電源開発株式会社
大間原子力発電所

意見聴取会指摘事項について
(地盤関係)

平成16年8月
原子力発電安全審査課

図-1.1 試掘坑地質展開図

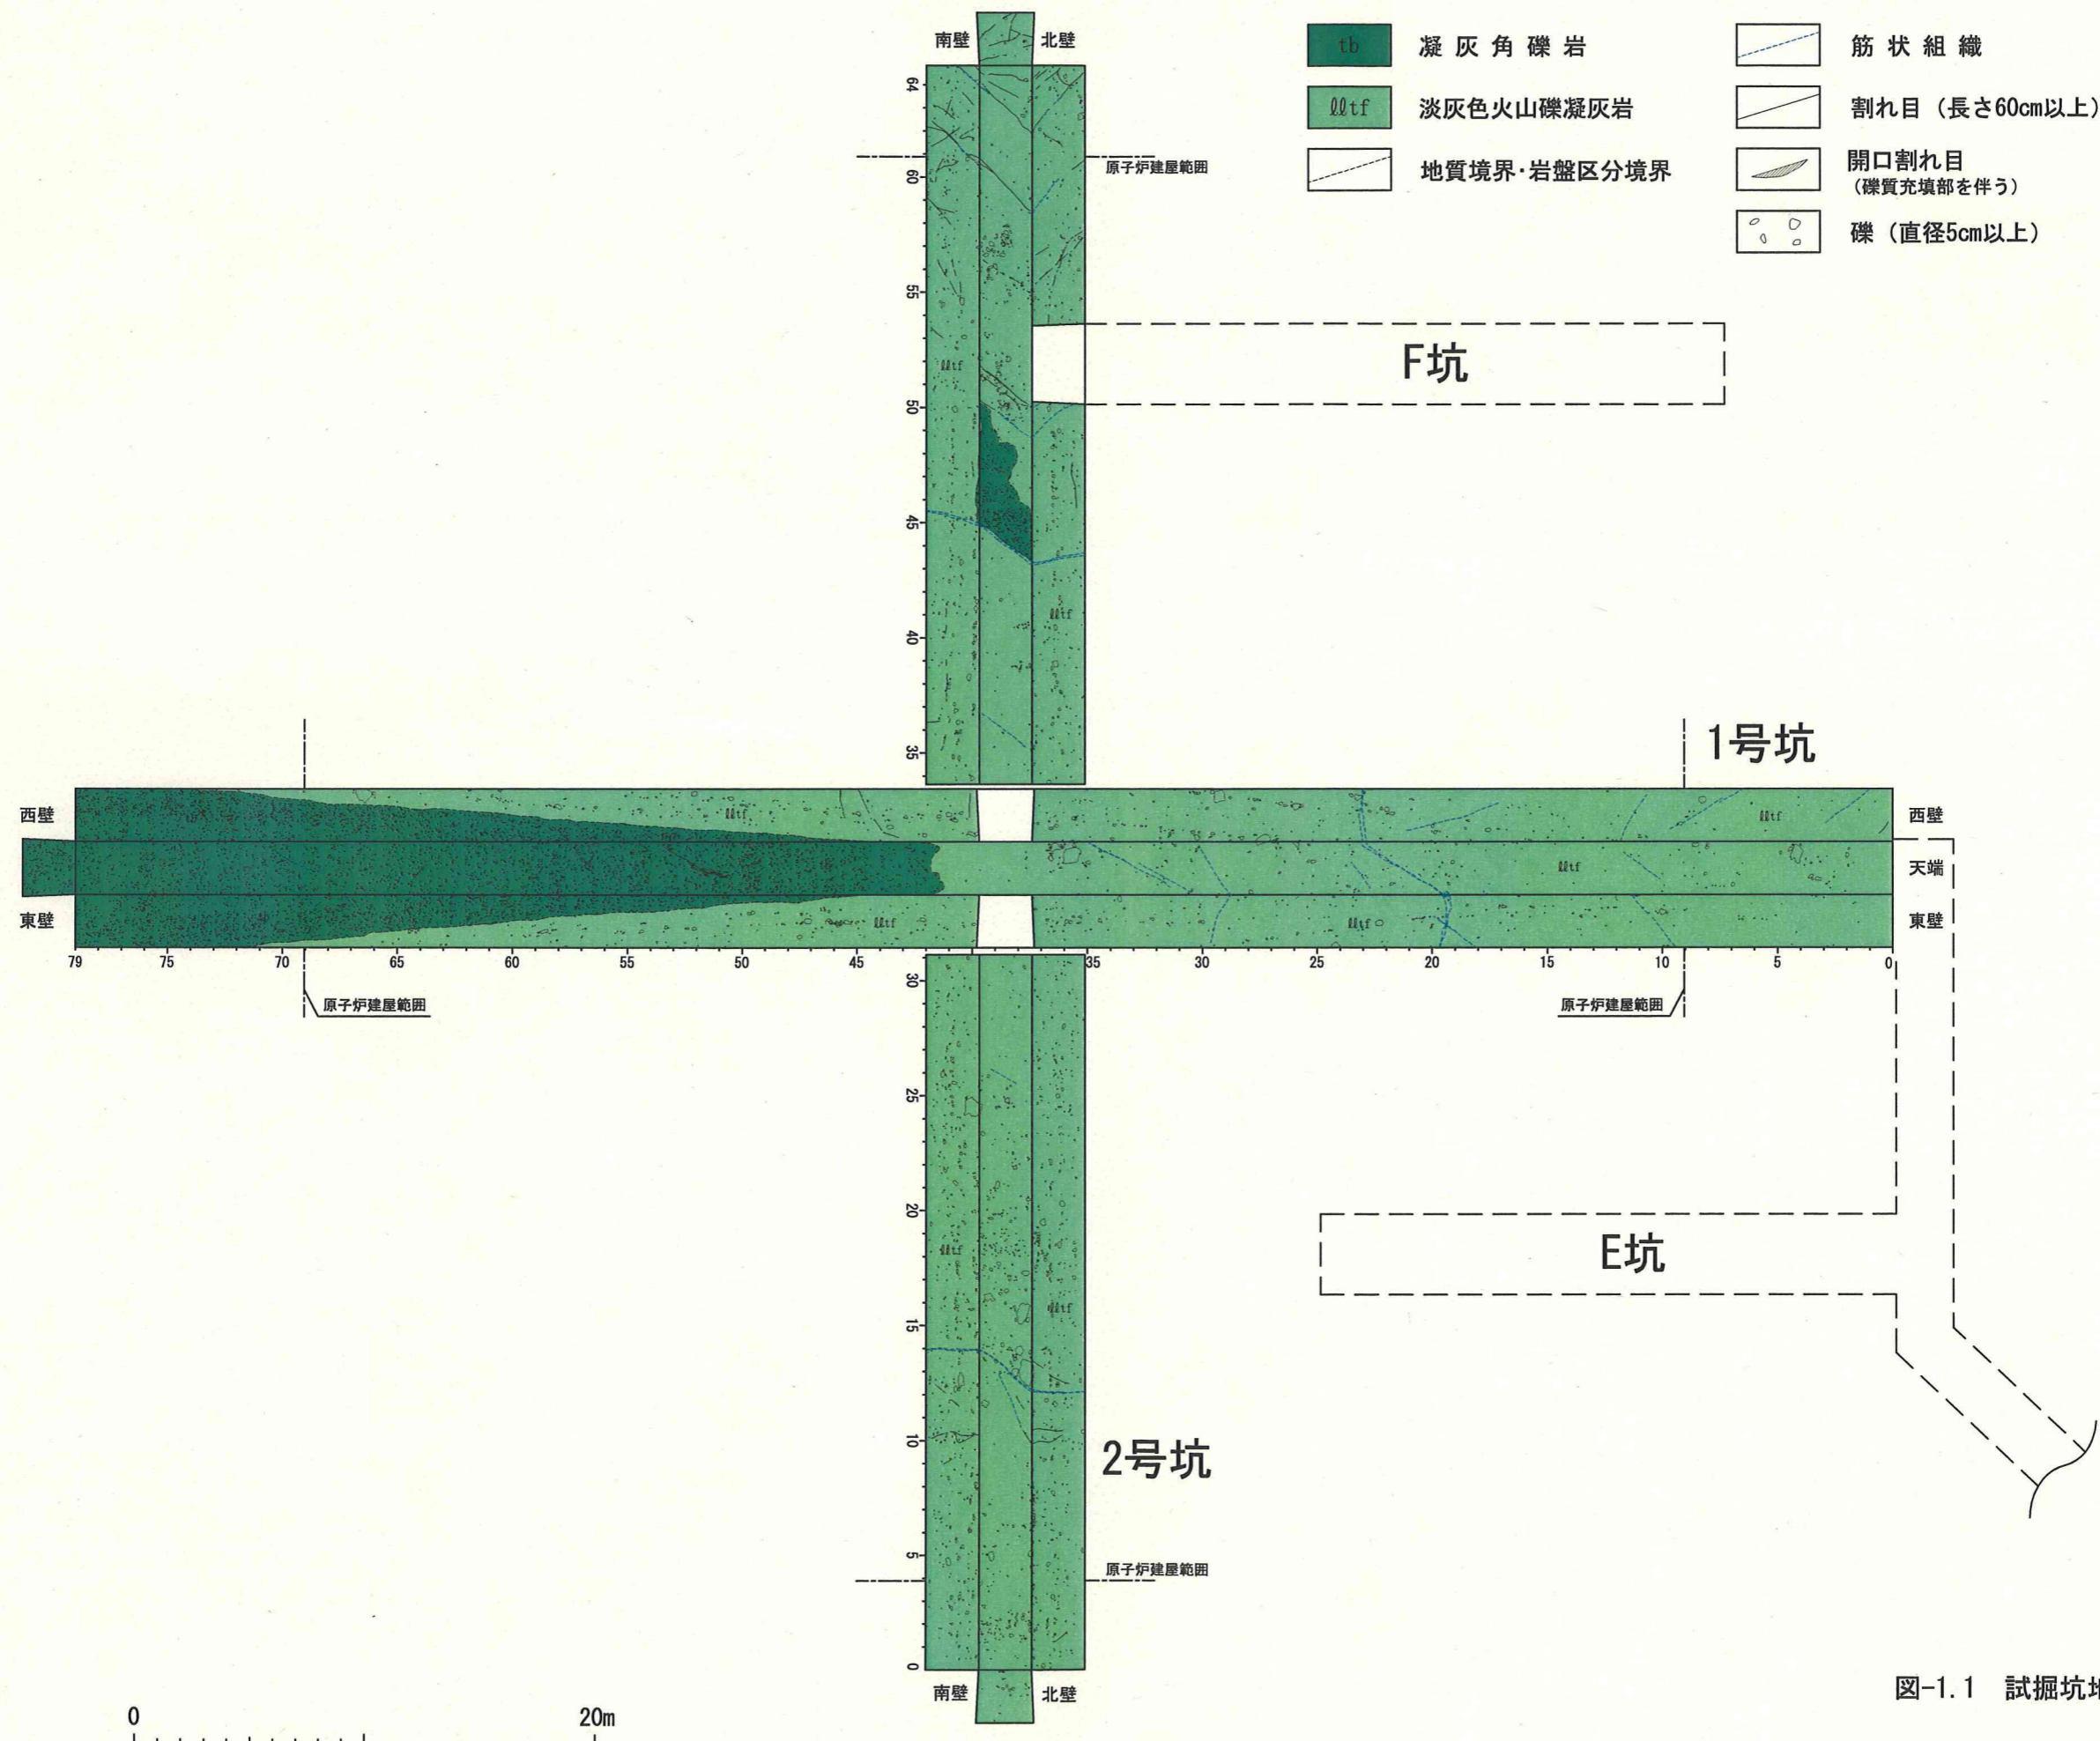
1) 淡灰色火山礫凝灰岩の割れ目及び筋状組織を対象とした岩盤試験位置選定の考え方について説明すること。

試掘坑調査では、地質分布、岩種、岩相及び割れ目の状態を直接観察し、原縮尺 100 分の 1 の試掘坑展開図を作成している。それらの結果をまとめたものを図-1.1 に示す。割れ目及び筋状組織については、工学的に影響を及ぼす可能性が考えられる 60 c m以上の長さのものを原則として展開図に記載している。試掘坑内で観察された淡灰色火山礫凝灰岩における長さ 60 c m以上の割れ目は 33 本、筋状組織は 13 本であるとしている。これらの割れ目は開口しているものが多く、その面は平面的ではなく、含まれている礫の表面に沿う小さな凹凸が見られ、一部にマンガン酸化物の黒色付着物を伴う等の特徴があるとしている。また筋状組織は、その構成物が母岩より細粒な粒子からなり、組織は固結しているとしている。

図-2.2(1) 均質の岩盤を対象とした岩盤変形・支持力試験の試験面状況

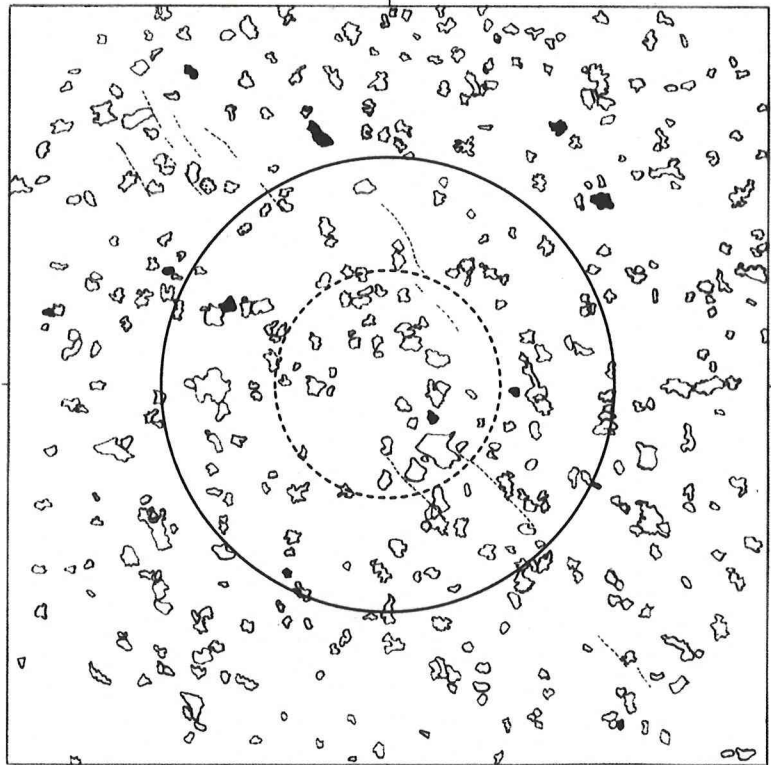
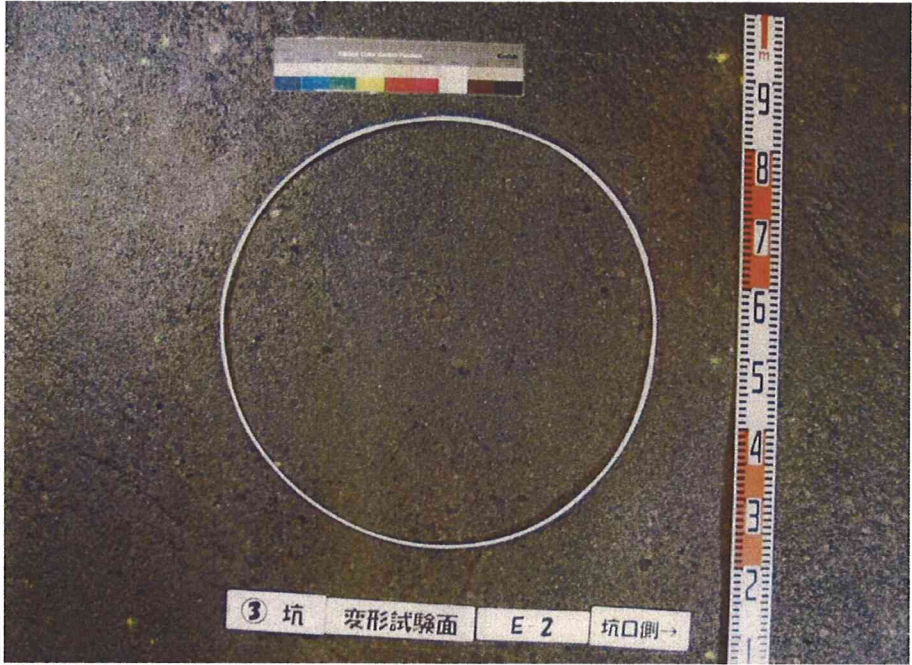
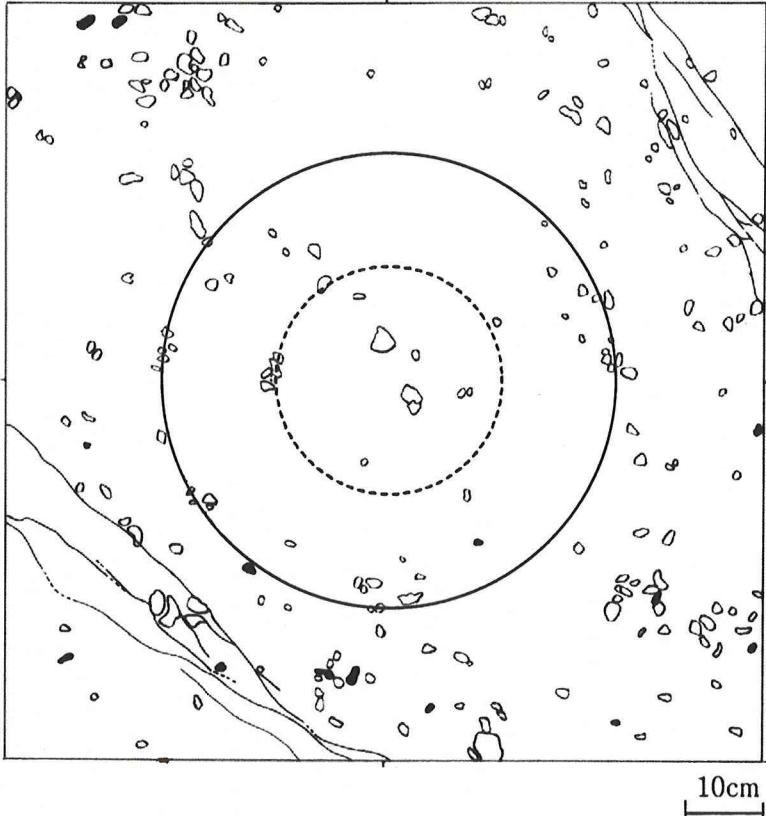
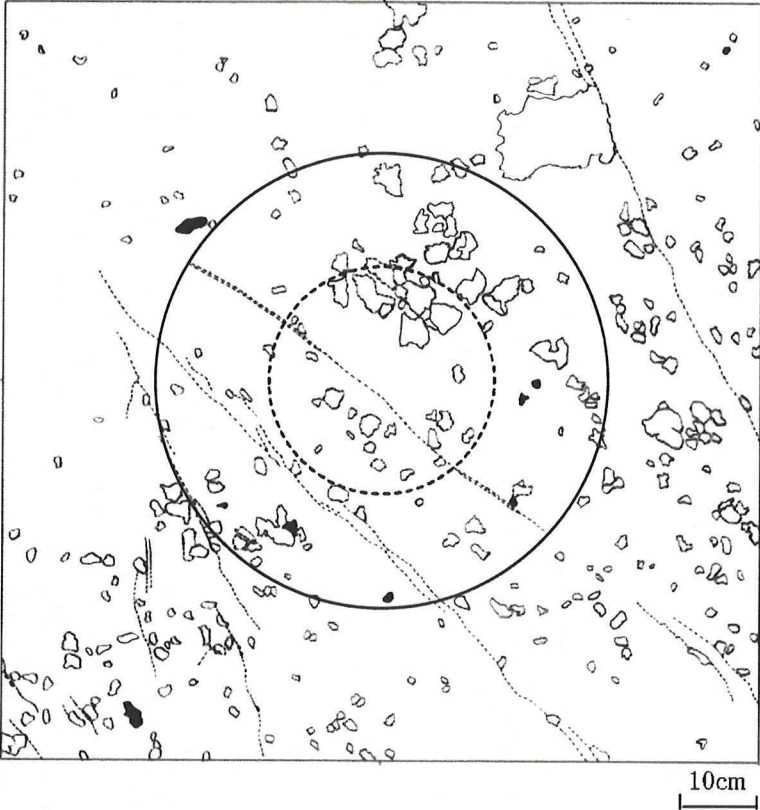
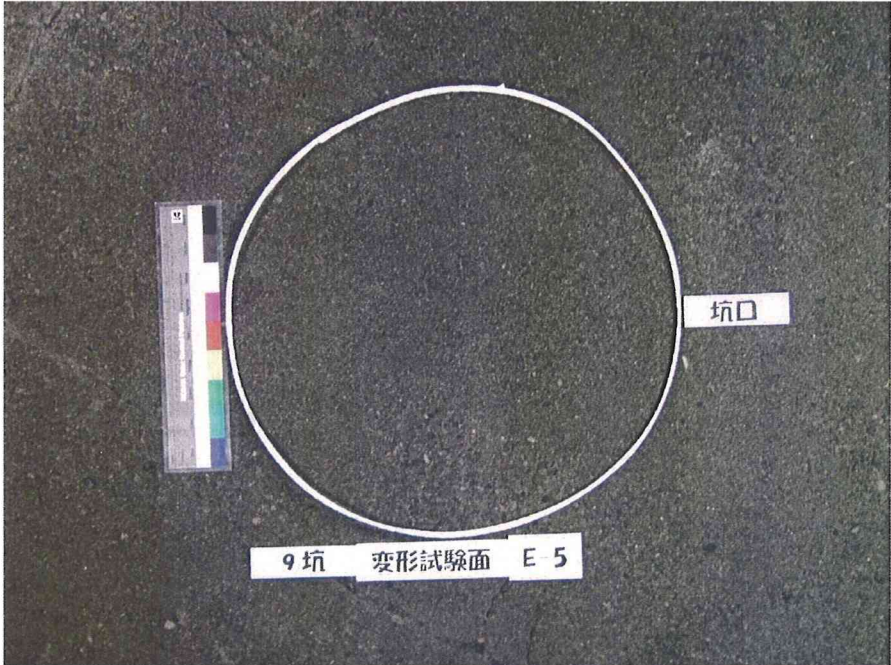
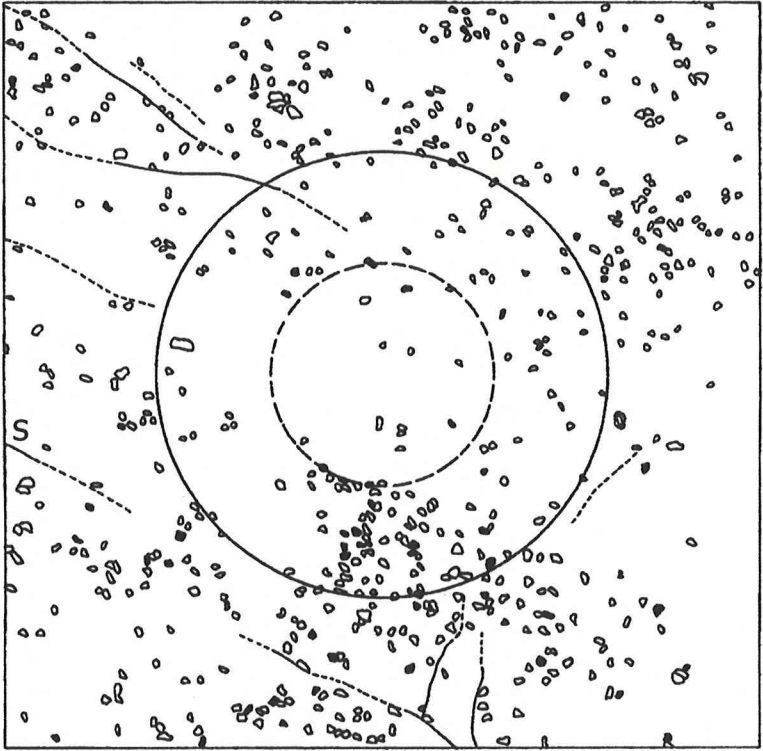
1) 淡灰色火山礫凝灰岩の岩盤変形試験において， J-11 の割線弾性係数が大きい理由を説明すること。

岩盤変形試験は図-2.1 に示すように、淡灰色火山礫凝灰岩がE坑で3箇所、F坑で4箇所の合計7箇所で試験を実施している。このうちJ-11を含む均質の岩盤（明瞭な割れ目及び筋状組織を含まない岩盤）を対象とした5箇所について、試験面の試験前の地質スケッチを図-2.2に示す。図-2.2によれば5箇所いずれも硬質で大きな礫を含まず、J-11の試験面は地質的に特異でないことが分るとしている。

図-3.1 ブロックせん断試験と岩石試験の強度特性の比較 (E坑)

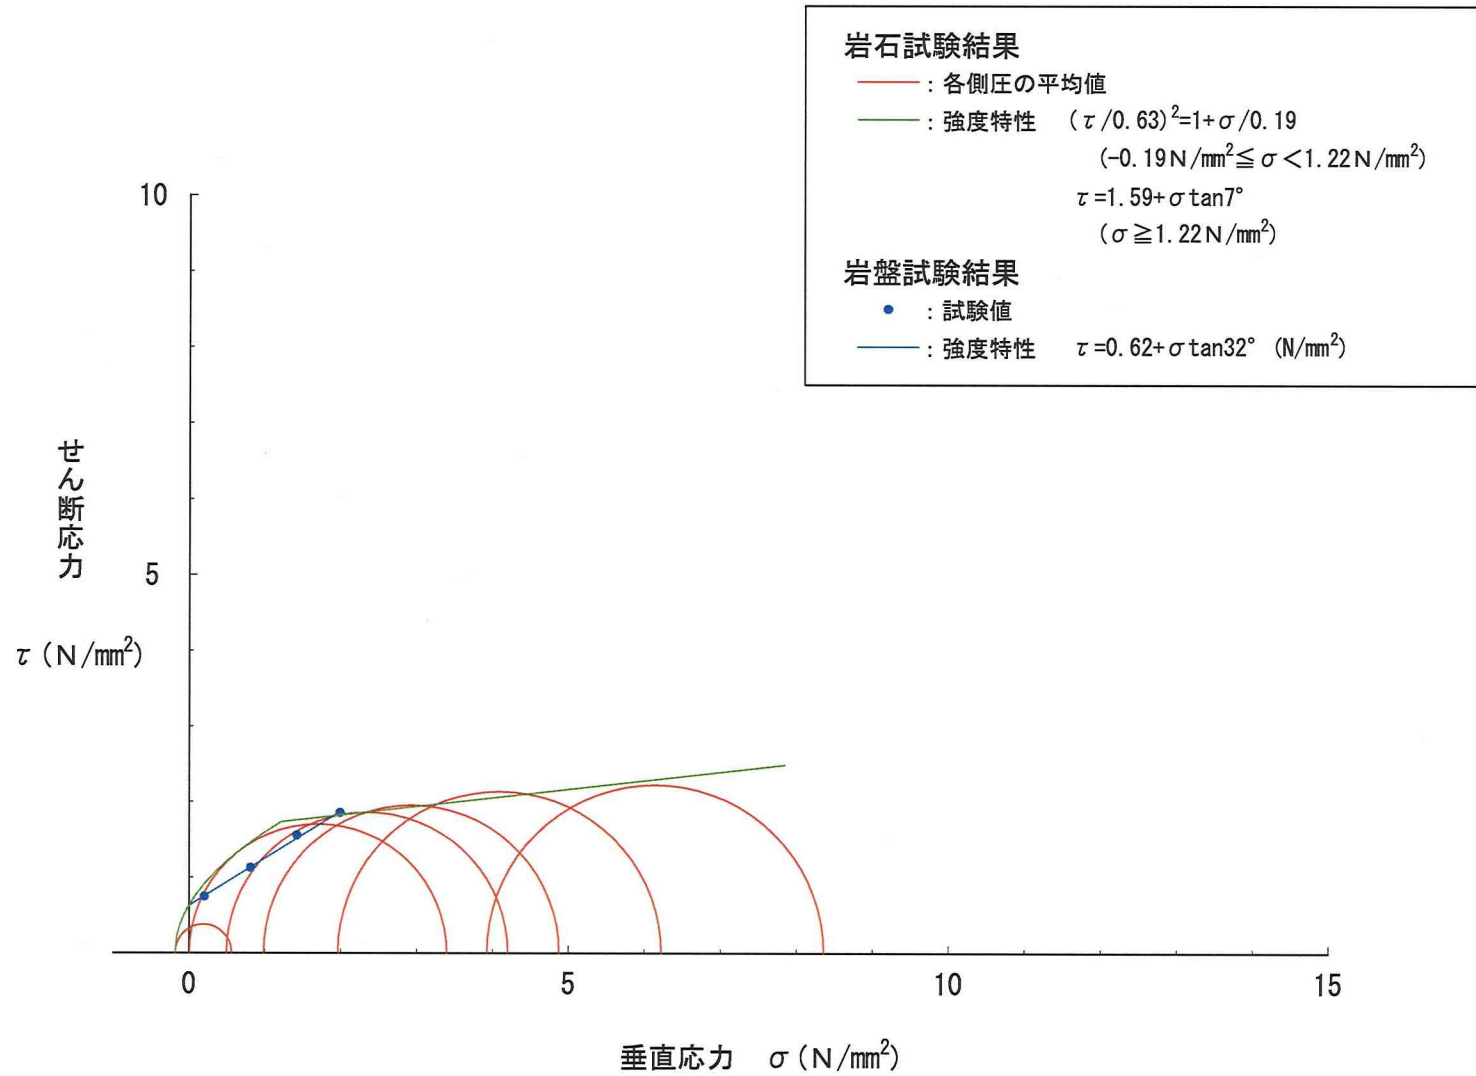
- 1) 淡灰色火山礫凝灰岩の岩盤せん断試験結果と岩石試験結果について、同じ場所での試験結果を比較して説明すること。

E坑での淡灰色火山礫凝灰岩のブロックせん断試験と岩石試験（圧裂試験，一軸圧縮試験，三軸圧縮試験）の強度特性の比較を図-3.1に示す。

同図によれば、ブロックせん断試験の荷重範囲では、破壊時におけるブロックせん断試験と岩石試験とのせん断応力の差は小さいものの、ブロックせん断試験の破壊時のせん断応力は岩石試験に比べてやや小さい値となっている。
